Meie 12.12.2023 nr 7.1-1/23/20852-3

Vääna-Jõesuu busside ooteplatsi ristumiskoha ehitamise nõuded

Joonis 1. Ristumiskoha pikikaldete kujundamine

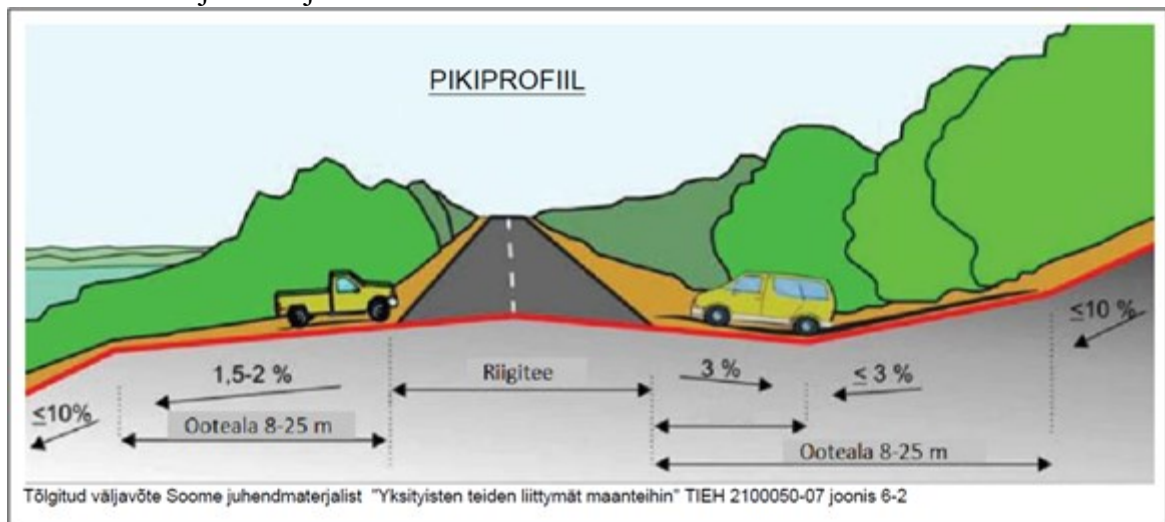
10. Ristumiskoht projekteerida riigiteega võimalikult täisnurga all. Ristumiskoha pikikalded määrata vastavalt alltoodud joonise põhimõtetele arvestusega, et riigitee alusele maale sademevett üldjuhul ei juhitu.
